### Estudo de Impacto de Vizinhaça (EIV)

**PARECER 002/2026 – CEIV**  
**COMISSÃO PERMANENTE DE ANÁLISE DE ESTUDO DE IMPACTO DE VIZINHANÇA**  
**(CEIV)**

**Processo Administrativo nº:** e-19.369/2024

**Projeto:** Ed. Renovatio Residencial

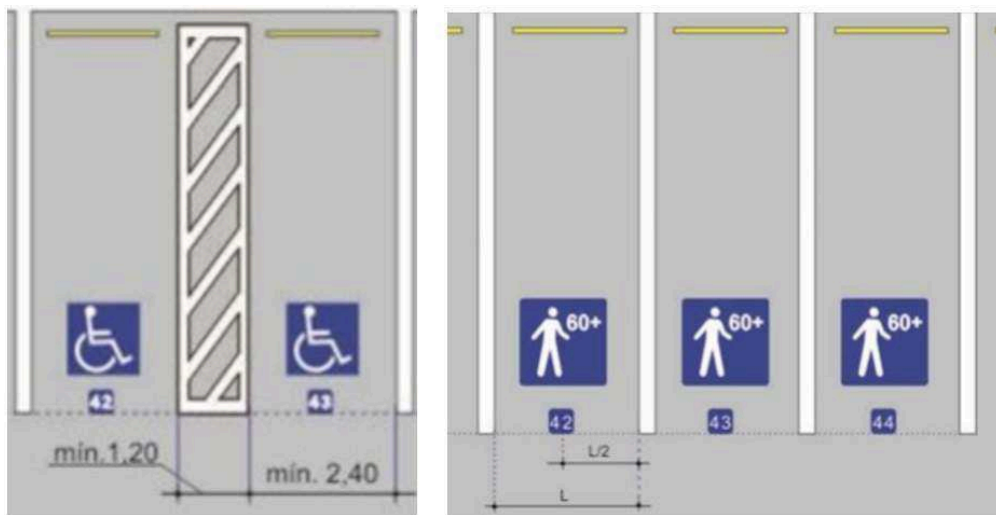
**31.3.** Acrescentar, nas pranchas das vagas de estacionamento, o trajeto de rota acessível das pessoas PNE, desde a vaga de PNE até um local seguro, de acordo com as diretrizes de rota acessível expostas na NBR 9050;

**2ª consideração CEIV:** Rever o trajeto. O elevador deve permitir o acesso entre o EPP e o pavimento térreo, possibilitando o deslocamento do usuário até o passeio público. O acesso ao pavimento Mezanino não satisfaz a legislação (vide o art. 81, I, da Lei n.º 2.794/2008, com redação dada pela Lei Complementar n.º 23/2018). Equacionar;

**3ª consideração CEIV:** Ok, atendido. Incluir na versão final do EIV;

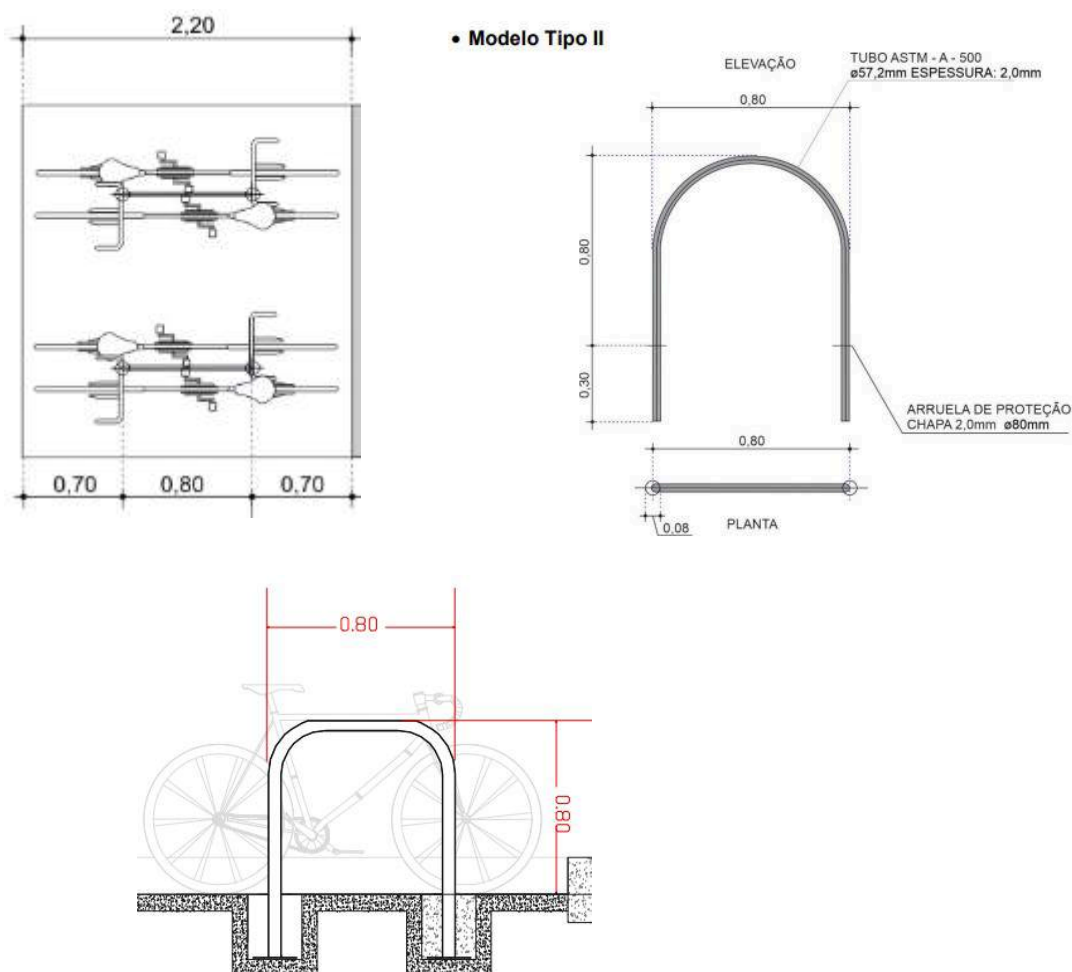
**31.11.** Necessário apresentar, onde e como serão realizadas as operações de carga/descarga para atendimento dos usuários das salas comerciais e dos condôminos. OBS: nas pranchas das vagas de estacionamentos não foram sinalizadas onde serão as vagas de carga/descarga;

**2ª consideração CEIV:** Atendido parcialmente, sendo necessário demonstrar as vagas de carga/descarga a serem utilizadas pelos condôminos, citadas que serão no pavimento G2. OBS: Necessário informar que tipo de veículo poderão ser utilizados para a operação de carga/descarga condominial, se atentando e informando a altura máxima dos portões de acessos, para atendimento a essa demanda;

**3ª consideração CEIV:** Atendido parcialmente, devendo realocar as vagas de carga/descarga condominiais para uma área mais próxima dos elevadores;

**4ª consideração CEIV:** Reitera-se o pedido, visto que as pranchas anexadas no Anexo C, referente ao 3º complemento, não demonstram o solicitado e respondido no ofício resposta;
